改善箇所説明図

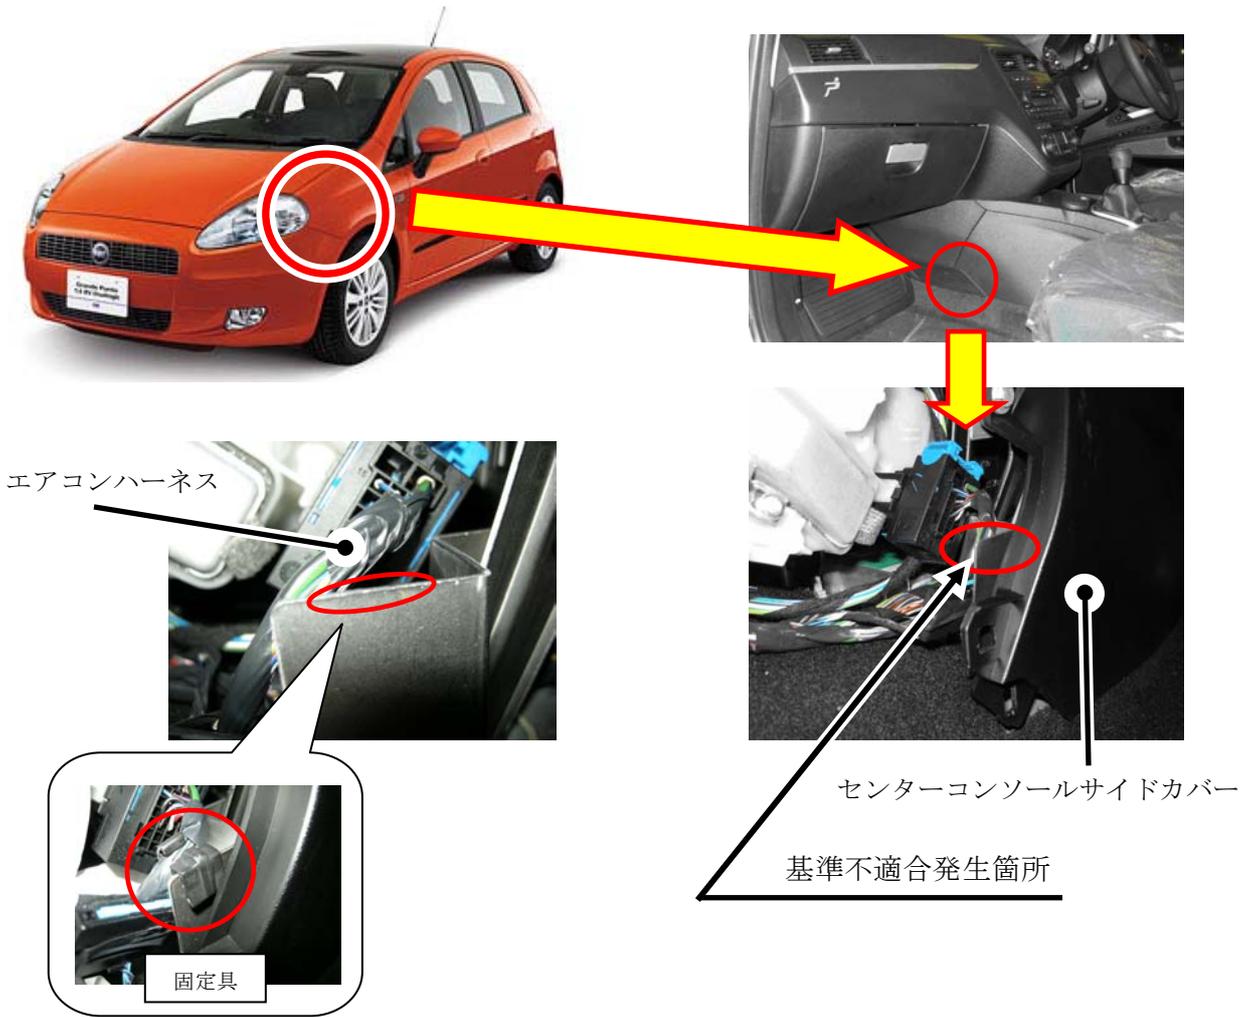
発生箇所

デフロスタ（前面ガラスの水滴等の曇りを除去するための装置）の電気配線の取り回しが不適切なため、当該配線がセンターコンソールのサイドカバー（金属プレート）と接触するものがある。そのため、そのままの状態で使用を続けると当該配線が損傷・短絡し、最悪の場合、デフロスタが作動しなくなるおそれがある。

改善の内容：全車両、固定具を取り付ける。また当該配線を点検し、損傷のあるものは補修する。

識別：インストルメントパネルブラケットに白色のマーキングをする（下図参照）。
